火災発生時、内部溢水発生時、火山影響等発生時及び
その他自然災害発生時の体制の整備について

美浜発電所 3 号炉
安全保護系設定値の見直しおよび安全保護回路デジタル化
に伴う変更について

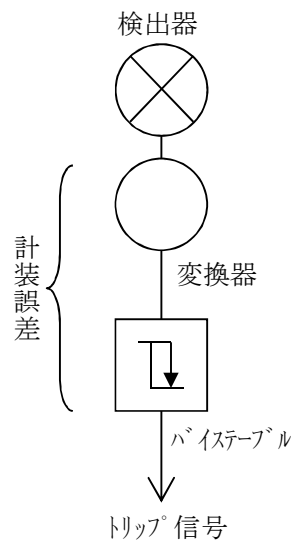
保安規定の変更前後における設定値の考え方については以下のとおり。

| 変更前 | 変更後 |
|----------------------------------|-------------------------|
| 計装誤差 ^{※1} 1.8% (1.5%FS) | セット値 ^{※2} 109% |
| セット値 ^{※2} 107.2% | |

※ 1 : 計器誤差+余裕。なお、「計器誤差」はパラメータ測定点から作動信号発生箇所までの計装系全体の誤差、「余裕」は、安全解析使用値や工認記載値をプラント間で横並びするために見込む数値
 ※ 2 : 実機の計装設備にセットする作動値

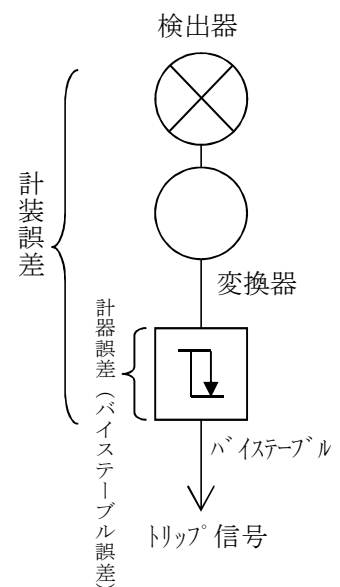
セット値に対して、計装誤差を考慮した値に変更することとする。なお、保安規定の変更前後における設定値の考え方については以下のとおり。

※1：計器誤差+余裕。なお、「計器誤差」はパラメータ測定点から作動信号発生箇所までの計装系全体の誤差、「余裕」は、プラント間で横並びするために見込む数値

図2 機器ハッチの開放可能期間

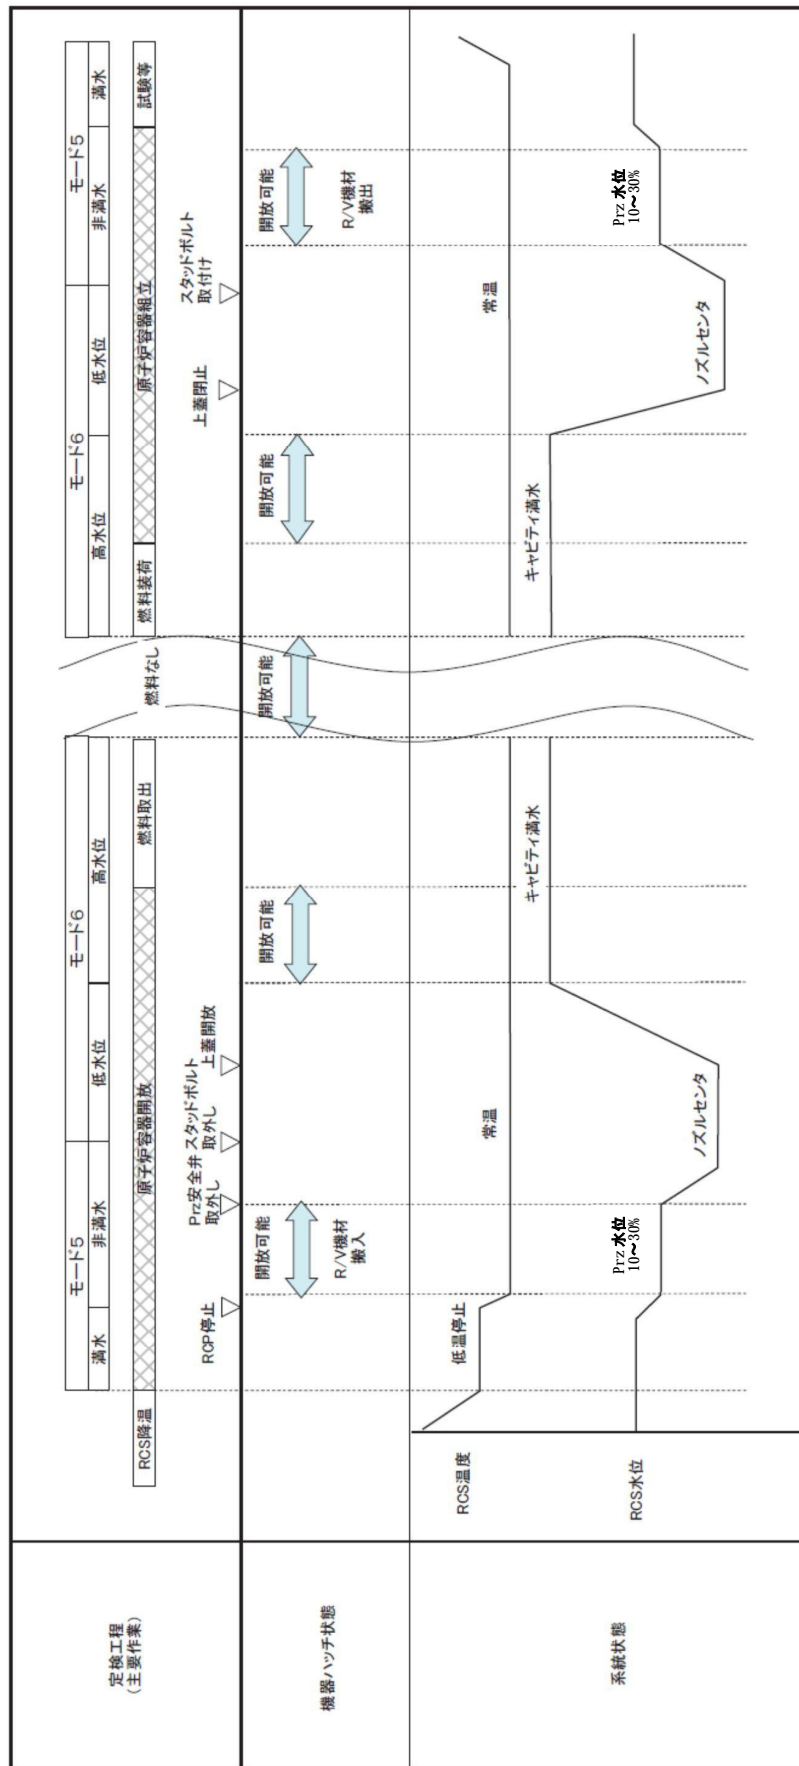
そのため、ここで評価を行った期間については機器ハッチの開放を許容する。（図2）
